Oggetto: [ID_VIP 7633] SPINAZZOLA (BT) - Progetto di un impianto agri-voltaico, in loc. "Masseria D'Errico", di potenza di picco pari a 36,51 MW e relative opere per la connessione alla RTN, ricadenti anche nei comuni di Montemilone e Venosa (PZ).

Procedimento V.I.A. ai sensi dell'art. 23, del D.Lgs. 152/2006.

Proponente: Solar Energy Ventiquattro S.r.l

Parere tecnico-istruttorio MiC

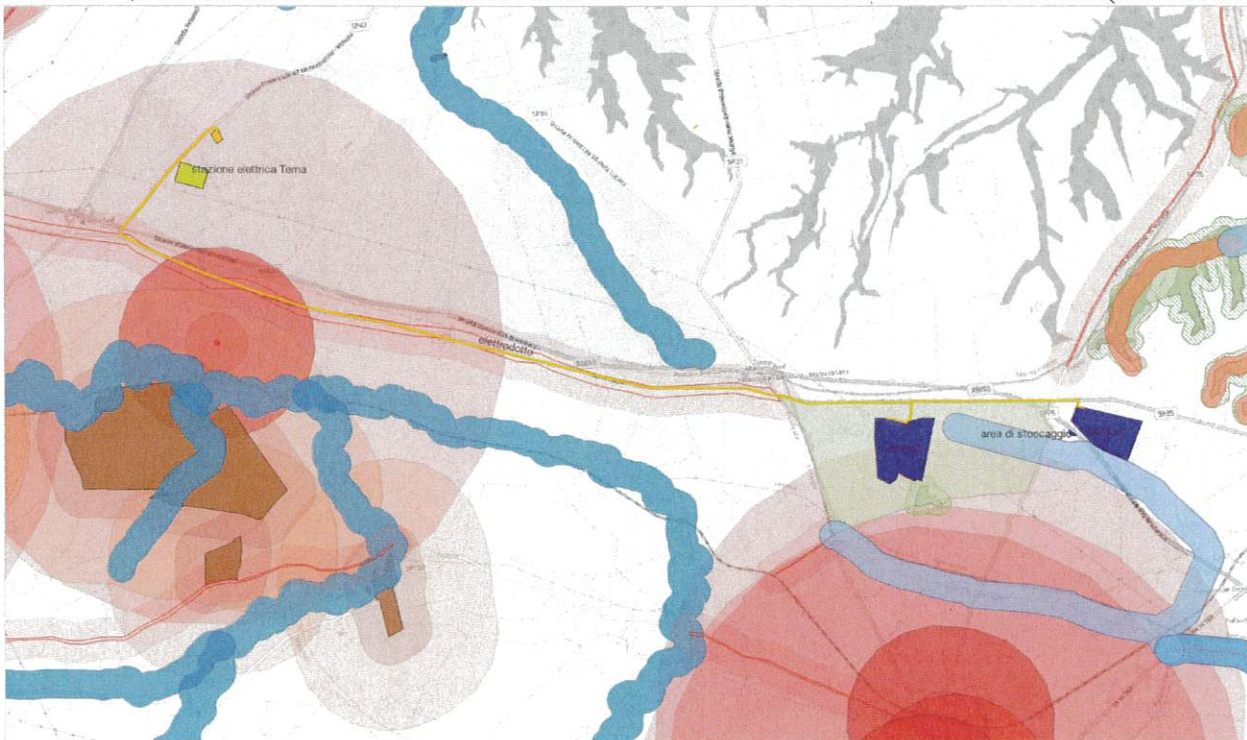
CONSIDERATO che in riferimento al patrimonio culturale nell'area vasta di indagine di 3 km di raggio si riscontra la presenza dei seguenti beni:

Puglia: art. 142 comma 1 lett.c) Torrente Basentello

Puglia: art. 142 comma 1 lett.g) Aree coperte da boschi

Basilicata: art.142 comma 1 lett.c) Vallone S. Maria, Vallone San Nicola, il Loconcello

Interferenze con beni segnalati nei Piani paesaggistici Basilicata e Puglia - elaborazione SS-PNRR

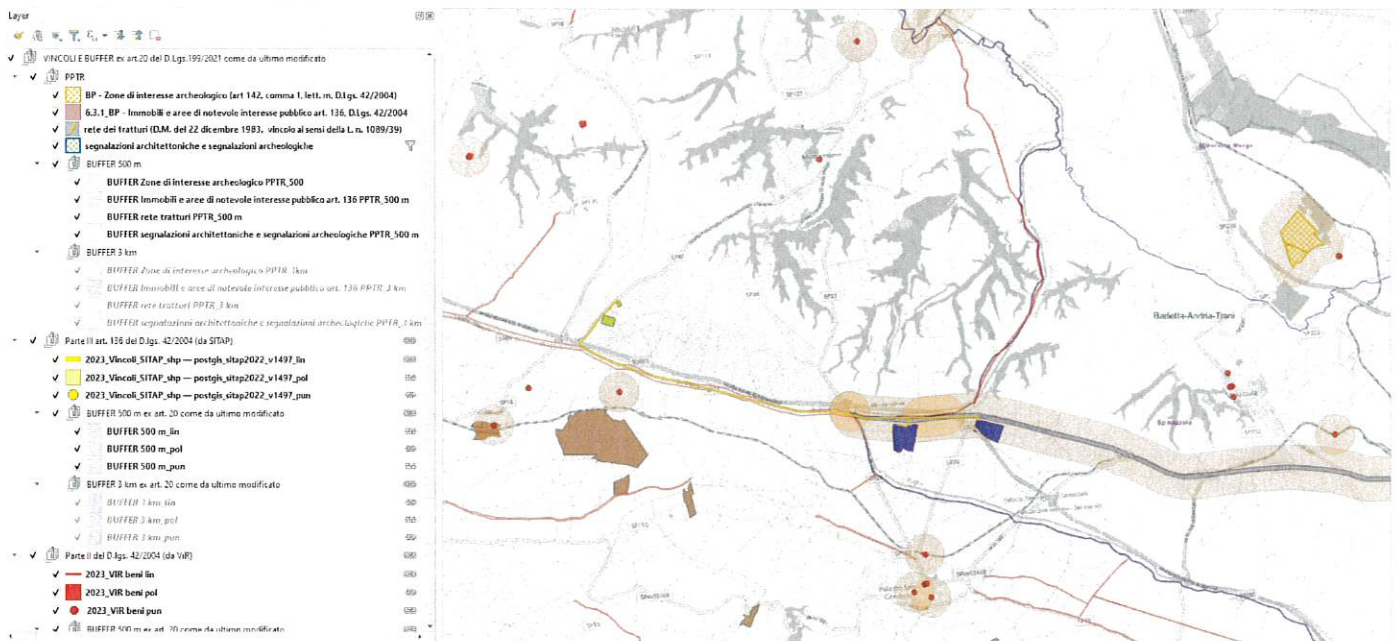
CONSIDERATO inoltre, che il cavidotto esterno di connessione dell'impianto è previsto in gran parte lungo il Regio Tratturo Melfi-Castellaneta (SP25 in Puglia e SP77 in Basilicata), come risulta dalla tavola "Inquadramento generale vincoli PPTR", tutelato ai sensi della Parte II del D.Lgs 42/2004, più una rete di siti storico-culturali all'interno dell'area vasta, interferendo pertanto con il palinsesto storico culturale;

CONSIDERATO che ai sensi dell'art. 20 comma 8 lettera c-quater del D. Lgs. 199/2021 e ss.mm.ii., l'impianto ricade in aree esterne da Aree idonee, in quanto il cavidotto esterno è previsto quasi per intero in corrispondenza del Regio Tratturo Melfi-Castellaneta, bene culturale; inoltre il campo fotovoltaico n. 2 ricade per intero all'interno del buffer di 500 m dal Tratturo medesimo, mentre il campo fotovoltaico n.1 vi ricade quasi per intero;
